„Silnice III/24017 Havárie zemního tělesa komunikace ulice U
Hřbitova v Kralupech nad Vltavou - oprava“

SO 303 - Úsek č. 3

Změnový list

Zkrácení železobetonové úhlové zdi

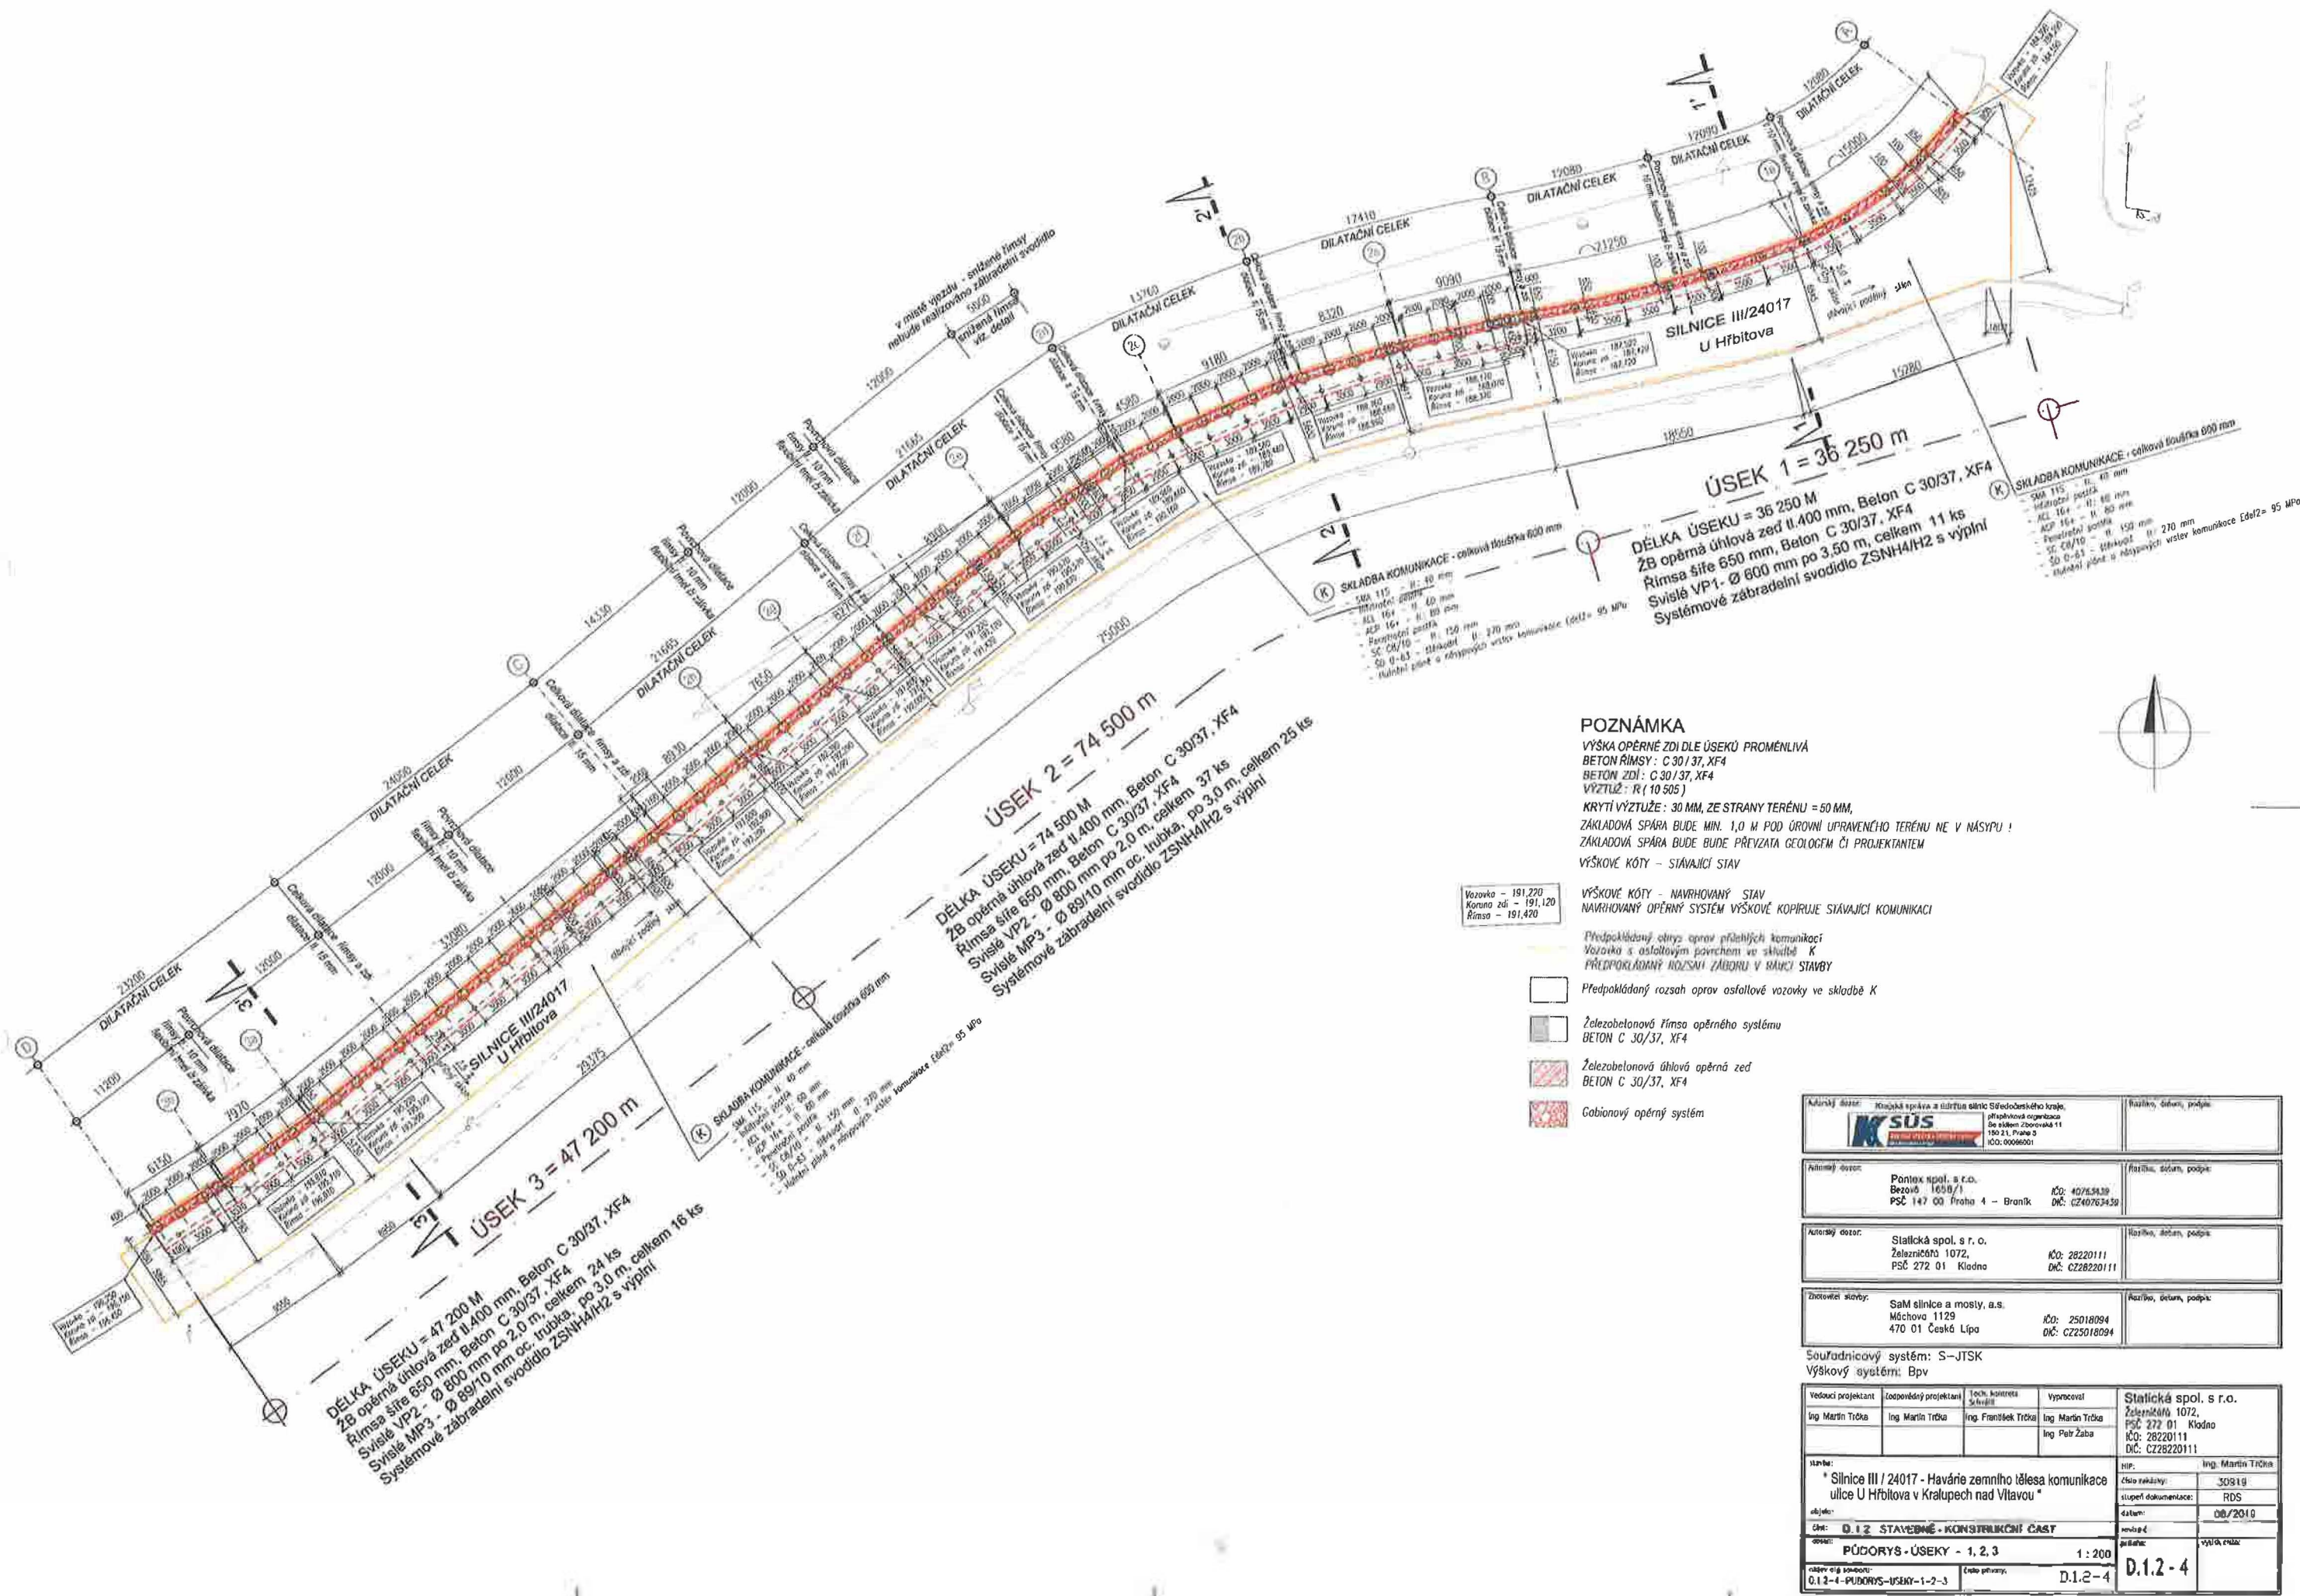
Na základě stanoviska o existenci sítě od společnosti GridServices s.r.o. bylo zjištěno, že na úseku č. 3 se nachází plynovod VTL DN200. Tento plynovod protíná stavbu kolmo na konci úseku č. 3. Ochranné pásmo tohoto typu plynovodu je 4 m od osy vedení VTL. Z tohoto důvodu je nutné zkrátit železobetonovou úhlovou zeď o 0,8 m, aby nezasahovala do ochranného pásma vedení VTL a nebyla ohrožena funkce stávajícího vedení VTL. Stanovisko o existenci vedení VTL, které upřesnilo detailně trasu VTL plynovodu, vydal správce podzemní sítě až po ukončení soutěže na výběr dodavatele stavby.

Z důvodu existence plynovodu VTL DN200 v jehož ochranném pásmu se původně navrhovaná úhlová zeď nacházela, bylo navrženo ze strany zhotovitele tuto zeď zkrátit. Vedení VTL DN200 je umístěno na úseku č. 3 tedy objekt SO 303. Zkrácení je uvažováno na konci a úseku č. 3 a bude zkráceno směrem k úseku č. 2 o 0,8 m. Zkrácení úlové zdi nemá vliv na kvalitu realizované stavby ani nemění podstatu technického řešení.

Za autorský dozor souhlasím se změnou a zapracováním do realizační dokumentace stavby.
